改善箇所説明図

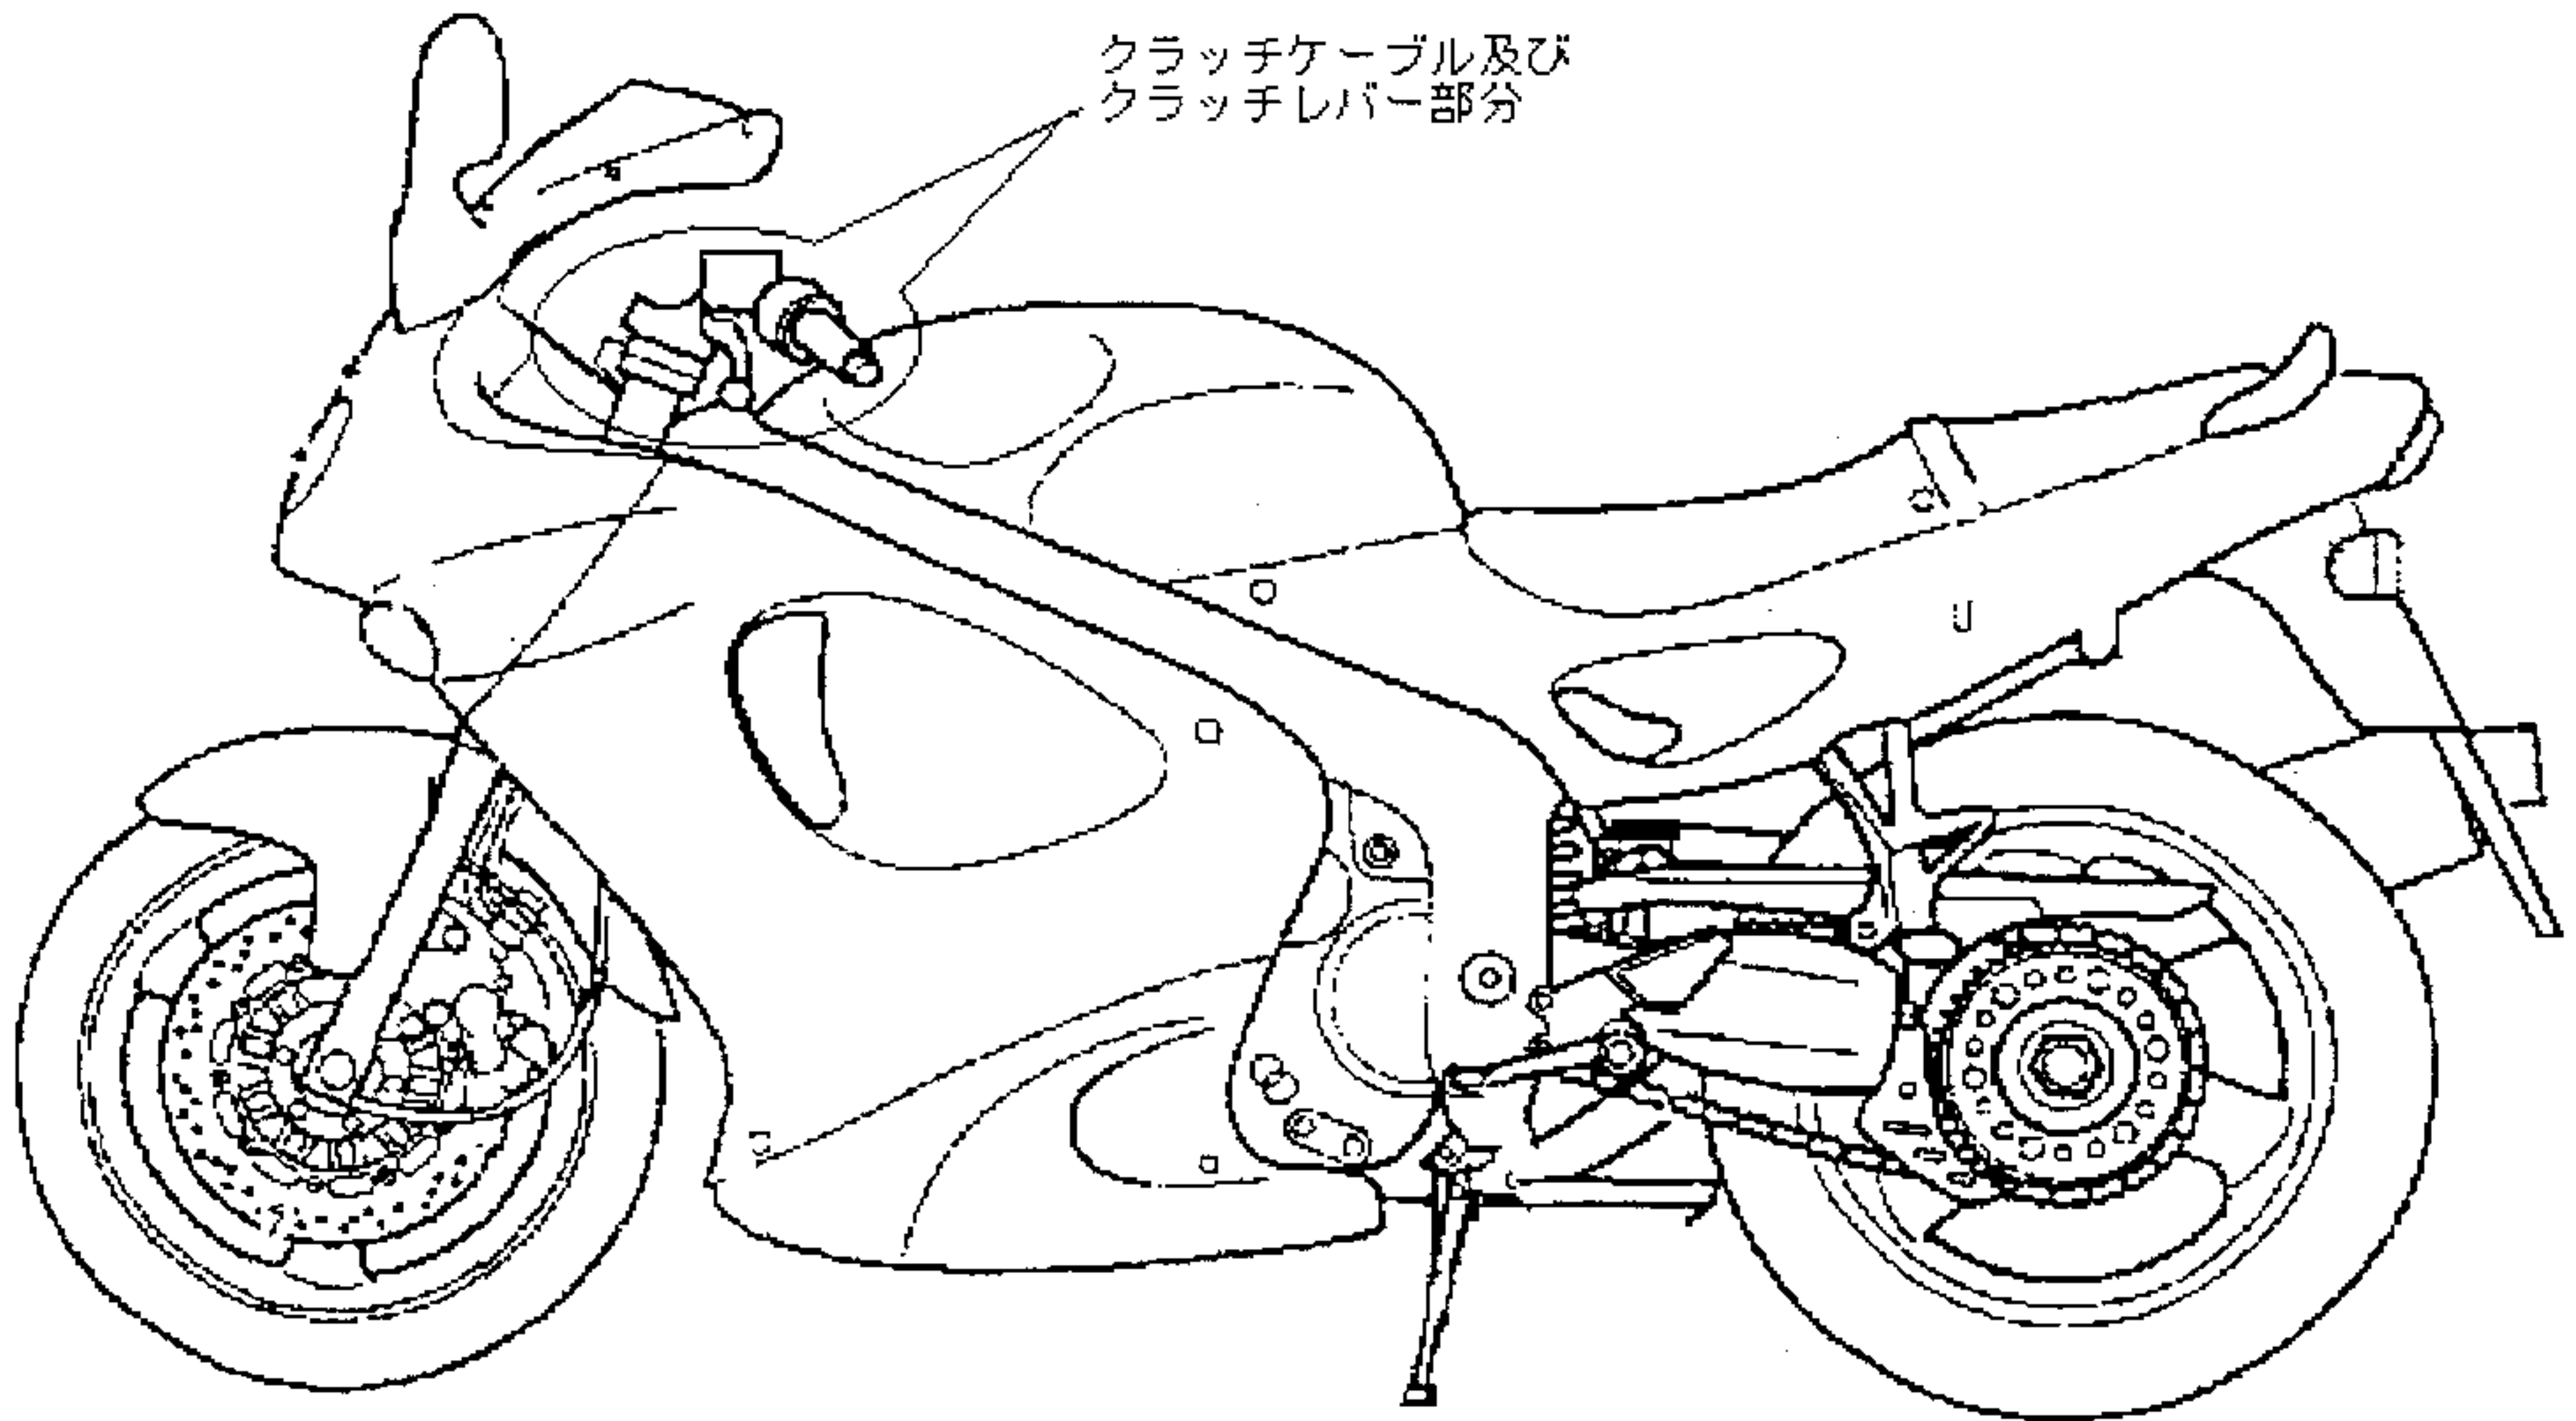
●基準不適合発生箇所

動力伝達装置において、クラッチケーブルのクラッチレバー側端部の金具部分の寸法が不適切なため、クラッチ操作時に当該部分が円滑に動かないものがあり、クラッチ操作の繰り返しによりケーブルが破断し、クラッチ操作ができなくなるおそれがある。

●改善内容

全車両、クラッチケーブルを良品と交換する。

●ケーブルの識別方法（良品）

ケーブル調整部付近に何れかのマークプリントがある

CG911-806, 2040461J-Juan,

901-804, 2040468J-Juan

基準不適合箇所

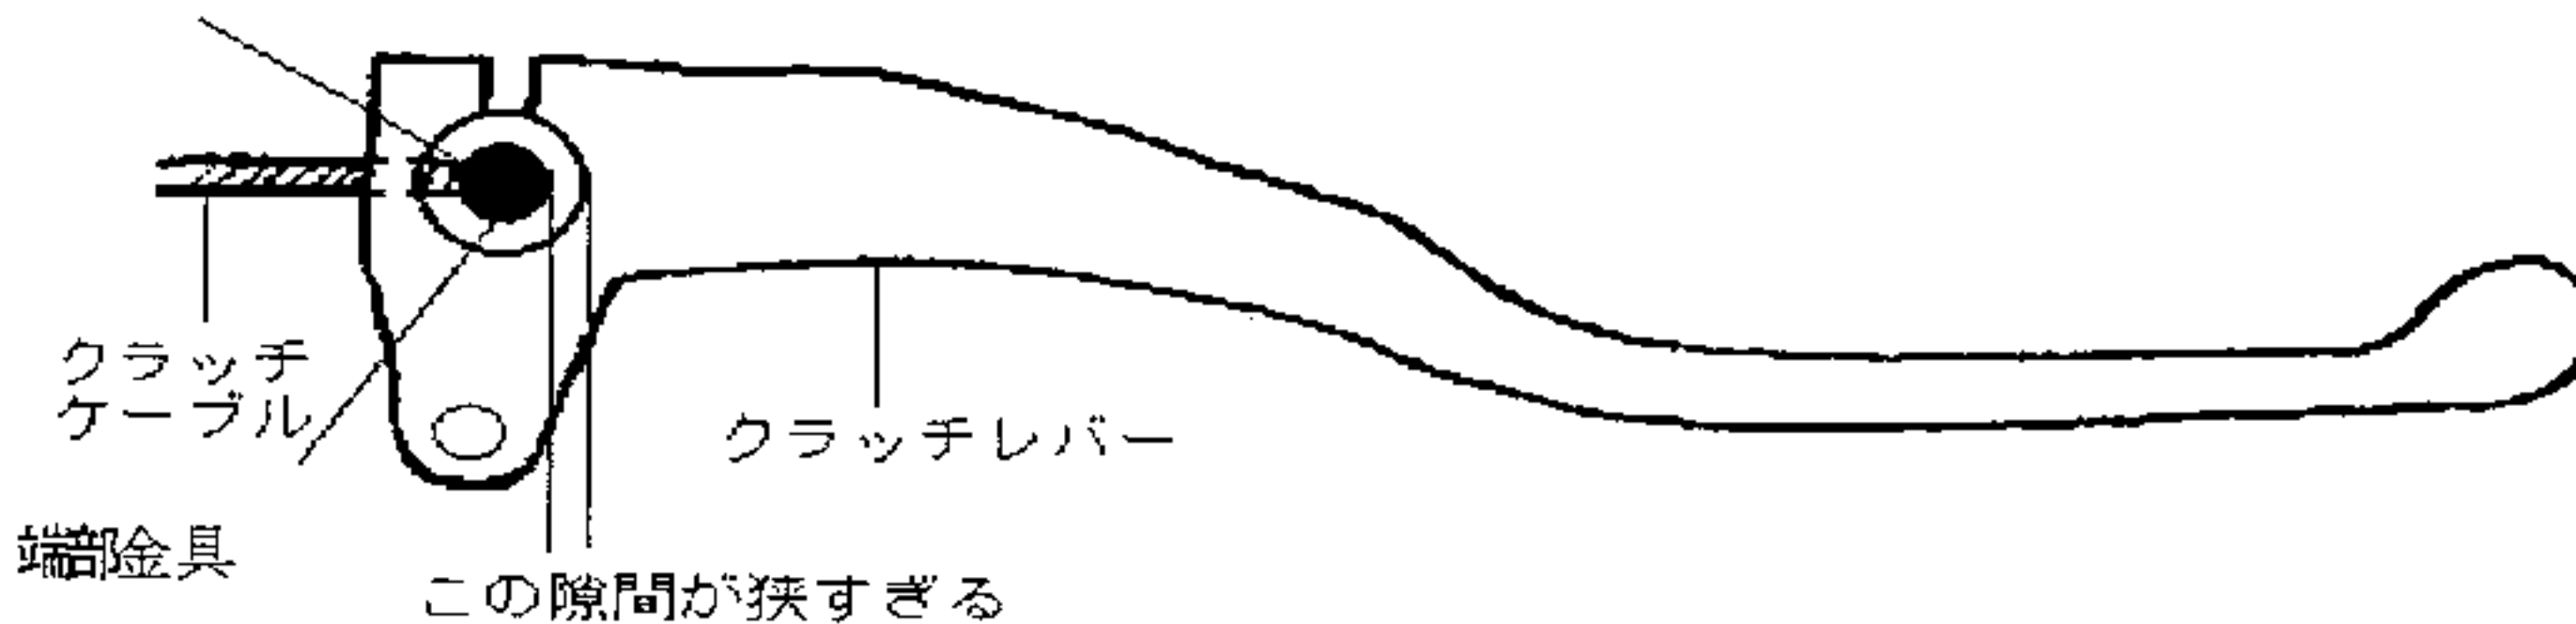
この付け根部分からケーブルがほつれ始める
